**AVIS RELATIF À LA PROTECTION
CONTRE LES EVENTUELS EFFETS NOCIFS ET NUISANCES
PROVOQUÉS PAR LES RAYONNEMENTS NON IONISANTS
GÉNÉRÉS PAR DES ANTENNES ÉMETTRICES STATIONNAIRES**

Commune : ESTINNES - Exploitant : TELENET GROUP

Référence exploitant : HT1820M

Rapport n° 2653 / 2024

Figure 1 : Vue en plan des lieux de séjour et des points de contrôle

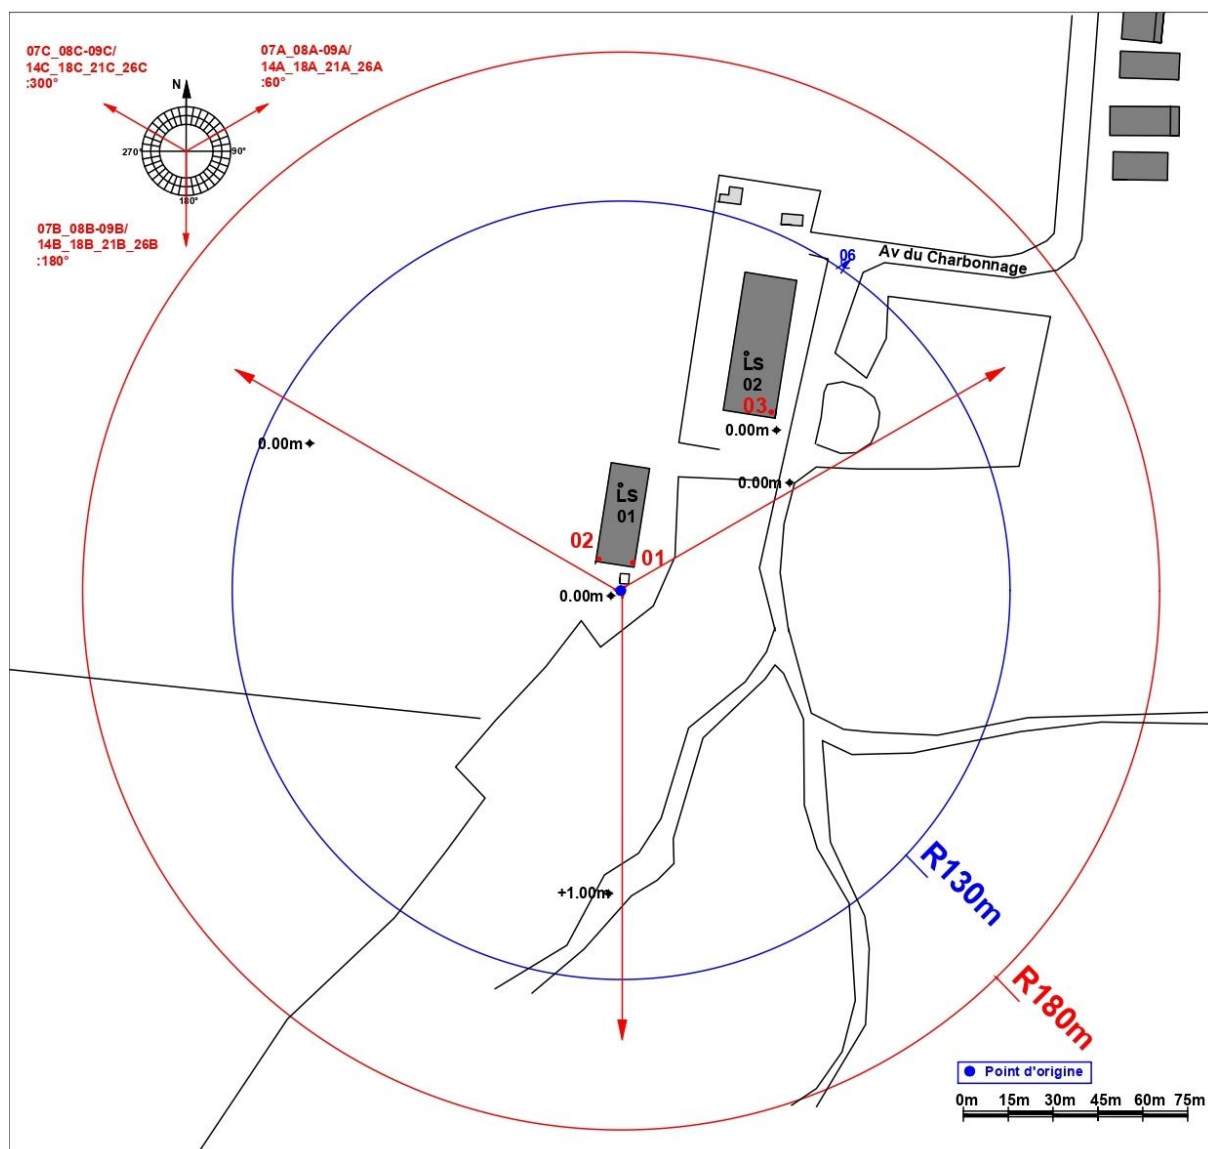
Les fréquences d'émission, la puissance rayonnée par chacune des antennes et leur gain permettent de déterminer le rayon de la zone à analyser. Tout dépassement de la limite par installation est exclu en dehors de cette zone. Le tableau 2 reprend les 35 LS² pour lesquels l'indice d'exposition est le plus élevé. Les différentes colonnes indiquent :

- le numéro du point de contrôle repris sur un des plans de la figure 1;
- le numéro du LS dans lequel se trouve le point de contrôle de la 1^{ère} colonne ;
- l'atténuation d'obstacle prise en compte pour le calcul de l'indice d'exposition dans le LS ;
- le résultat du calcul de l'indice d'exposition.

N° point de contrôle	LS	Atténuation (dB)	Indice d'exposition relatif à la limite par installation IE_i
3	LS02	3,0	0,057
2	LS01	3,0	0,035
1	LS01	3,0	0,022

En ce qui concerne les antennes de l'installation mentionnées dans le tableau 1, la distance maximale à laquelle la limite pourrait être atteinte, à l'extérieur, est égale à 125,8 m. S'il n'y a pas de LS à une distance inférieure, les antennes respectent forcément la limite d'immission.

Dans le cas des LS situés à l'intérieur des bâtiments, une atténuation d'obstacle est prise en compte et il en résulte que la distance maximale à laquelle la limite pourrait être atteinte se réduit à 89,1 m.

Les résultats de l'évaluation décrite au paragraphe 4 indiquent que les antennes émettrices stationnaires de l'installation faisant l'objet du présent avis ne produisent pas, dans un lieu de séjour, un rayonnement électromagnétique maximum supérieur aux limites fixées à l'article 4 du décret.

Figure 2 : Vue en plan des installations d'antennes dans un rayon de 300 mètres autour de l'installation faisant l'objet de la demande d'avis

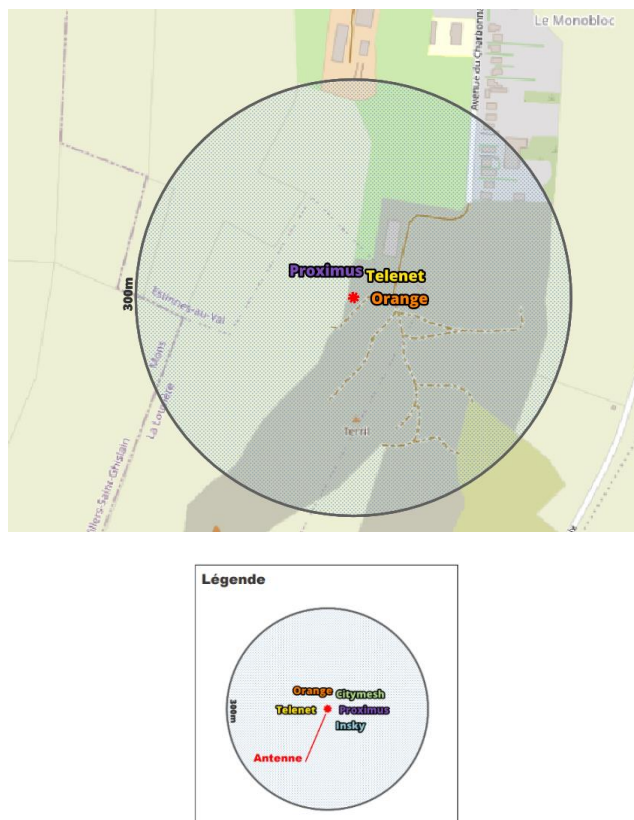
Le plan en projection verticale de la figure 2 indique la localisation des installations d'antennes émettrices stationnaires visées par le décret et situées dans un rayon de 300 mètres autour de l'installation référencée dans le paragraphe 2 et localisée au centre du cercle. Les données de localisation de ces antennes et les avis correspondant sont accessibles via le cadastre en ligne des antennes émettrices stationnaires⁶. Les installations prises en compte dans l'évaluation du respect de la limite cumulative sont les installations d'antennes émettrices déclarées en service par l'exploitant à la date du présent avis, à l'exception de l'installation référencée dans le paragraphe 2 et éventuellement d'autres installations ayant fait l'objet d'une demande d'avis à la même date et qui sont situées à l'intérieur de la zone de 300 mètres de rayon.

- il y a au plus 4 installations d'antennes émettrices stationnaires présentes dans la zone d'évaluation de 300 mètres de rayon représentée dans la figure 2, y inclus l'installation référencée dans le paragraphe 2 : la limite cumulative définie à l'article 4, §2 du décret est nécessairement respectée dans les lieux de séjour à l'intérieur de la zone d'évaluation de 300 mètres de rayon ;

- b) il y a exactement 5 installations d'antennes émettrices stationnaires présentes dans la zone d'évaluation de 300 mètres de rayon représentée dans la figure 2, y inclus l'installation référencée dans le paragraphe 2 et il existe, pour 3 ou 4 de ces installations, un avis attestant le respect de la limite abrogée de 3 V/m : la limite cumulative définie à l'article 4, §2 du décret est nécessairement respectée dans les lieux de séjour à l'intérieur de la zone d'évaluation de 300 mètres de rayon ;

- c) dans tous les autres cas, il a été vérifié que la limite cumulative définie à l'article 4, §2 du décret n'est pas dépassée dans les lieux de séjour sur base du nombre d'installations localisées dans la zone d'évaluation de 300 mètres de rayon représentée dans la figure 2, de leur localisation ainsi que des données inscrites dans la figure 1 et au paragraphe 4 du présent avis et dans les avis attestant le respect de la limite par installation ou de la limite abrogée de 3 V/m relatifs aux autres installations reprises dans la figure 2.

Compte tenu des considérations ci-dessus, il apparaît que l'intensité du rayonnement électromagnétique généré, dans les lieux de séjour situés dans un rayon de 300 mètres autour de l'installation référencée dans le paragraphe 2, par l'ensemble des antennes émettrices stationnaires de l'ensemble des exploitants du même site d'antennes émettrices stationnaires respecte la limite fixée à l'article 4, § 2 du décret.
